平成 20 年 7 月 29 日

(株) ミクニ製「暖房用燃焼式ヒータ及び脱臭用燃焼式バーナ」に関わる自主改善の実施について

## ①. 暖房装置(燃烧式ヒータ)

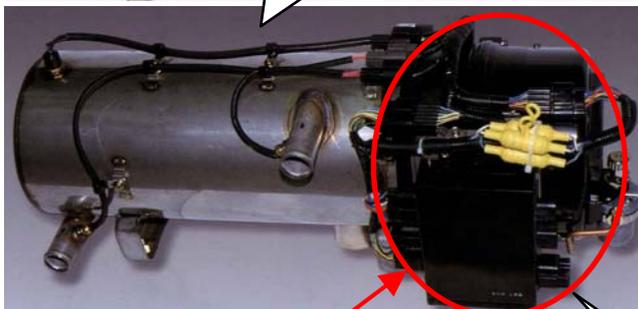
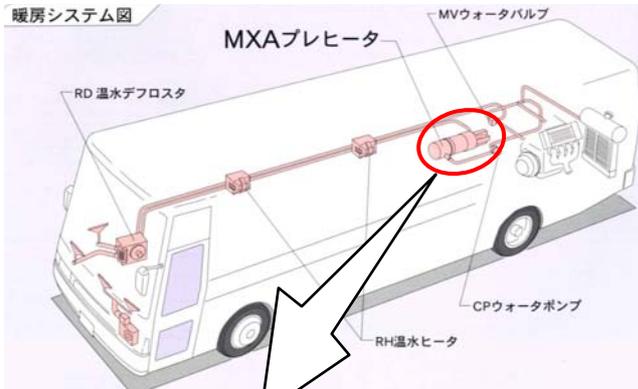
車室内暖房用の燃烧式ヒータ及び悪臭ガス脱臭用の燃烧式バーナにおいて、バーナヘッド(燃烧機)の燃料ポンプの製造が不適切なものがある。そのため、そのままの状態で使用を続けると、燃料ポンプから燃料が漏れ、最悪の場合、漏れた燃料がヒータまたはバーナの熱により発火するおそれがある。

全製品を点検し、不具合品が装着されている場合には対策品の燃料ポンプまたは対策品の燃料ポンプを装着したバーナヘッドに交換する。

識別：改善実施暖房装置及び脱臭装置には、改善実施済みであることが認識できるネームプレートをバーナヘッド前面またはカバー前面(既存ネームプレート位置)に貼付する。

## ②. 脱臭装置(燃烧式バーナ)

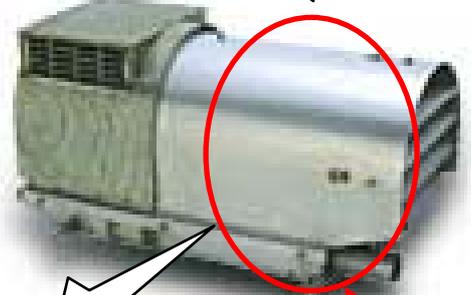
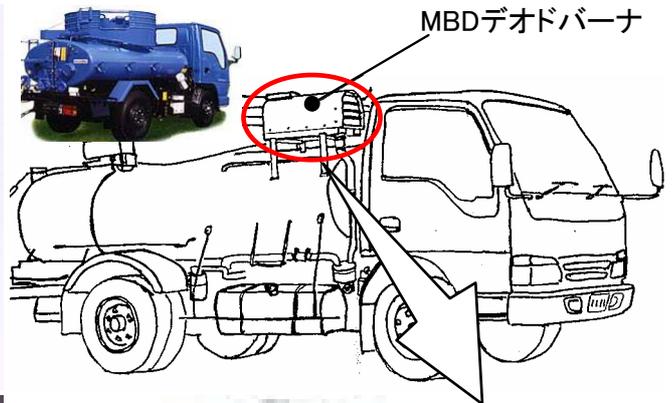
基準不適合発生箇所

注記：□内は交換部品を示す。
